PROCESSO Nº WS1453966367

EDITAL N.º 002/2025

OBJETO DA SELEÇÃO: Contratação de empresa especializada para construção do Prédio 1027 – PBI – Produção de Bancos Influenza.

RESPOSTAS ÀS DÚVIDAS

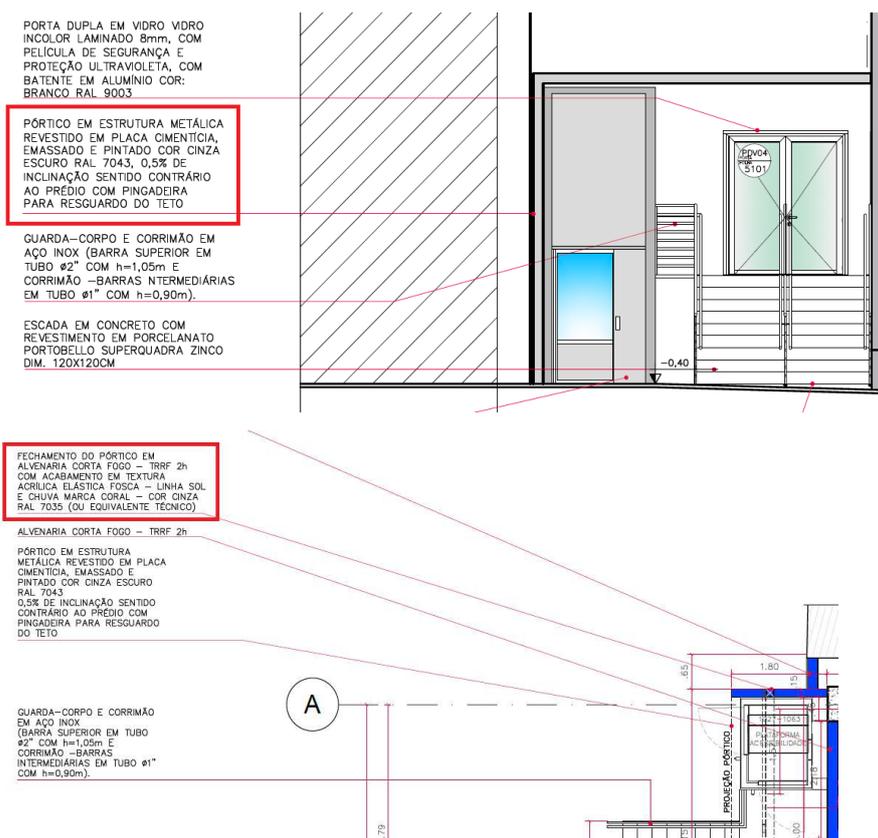
PERGUNTA 01: Com relação ao fechamento lateral do pórtico da fachada, o projeto DI-01027-PE-AR-DE-3000_06, Fachada 1, entre eixos A-B, indica que o pórtico será em estrutura metálica revestido com placa cimentícia, porém pela planta do projeto DI-01027-PE-AR-DE-1350_06 é indicado em estrutura metálica com alvenaria corta fogo. Sendo assim, qual devemos considerar?

RESPOSTA: Para o pórtico considerar estrutura metálica revestida com placa cimentícia. Com relação à localização das paredes de alvenaria resistente ao fogo consultar documento de SPCI DI-01027-PE-IN-DE-0004_05.

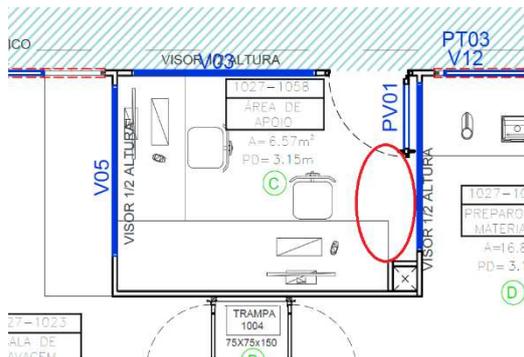
PERGUNTA 02: No projeto DI-01027-PE-AR-DE-1470, entre eixos 5-6/ C-D, o ambiente "Área de Apoio", conforme imagem abaixo, não apresenta o código da esquadria. Qual devemos considerar? Seria o visor V05?

RESPOSTA: Considerar V05.

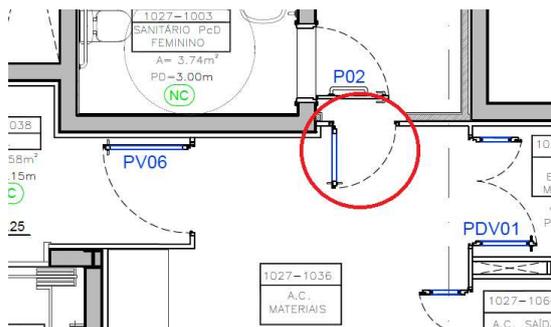
PERGUNTA 03: No projeto DI-01027-PE-AR-DE-1470_07, entre eixos 1-2 / C-D, o ambiente "A.C. Materiais", conforme imagem abaixo, não apresenta o código da esquadria. Qual devemos considerar?

RESPOSTA: Considerar PV04.

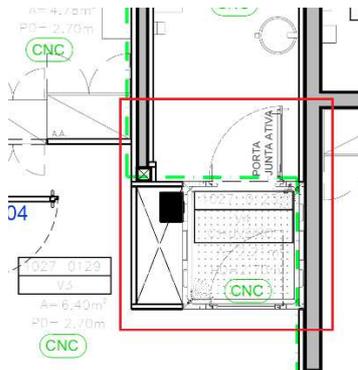
PERGUNTA 12: O elemento destacado abaixo aparece nos projetos do pavimento inferior DI-01027-PE-AR-DE-1474_06, entre eixos 7-8/ B-C, e 1 pavimento DI-01027-PE-AR-DE-1471_07, entre eixos 3-4/ A-B. Faz parte de nosso escopo? Se sim, informar as especificações.

RESPOSTA: O skid com chuveiro não faz parte do escopo desta obra. O limite de escopo está indicado no projeto DI-01027-PE-UT-DE-0010-R04. Todas as utilidades, automação e sistemas de HVAC deverão ser fornecidos conforme os projetos específicos.
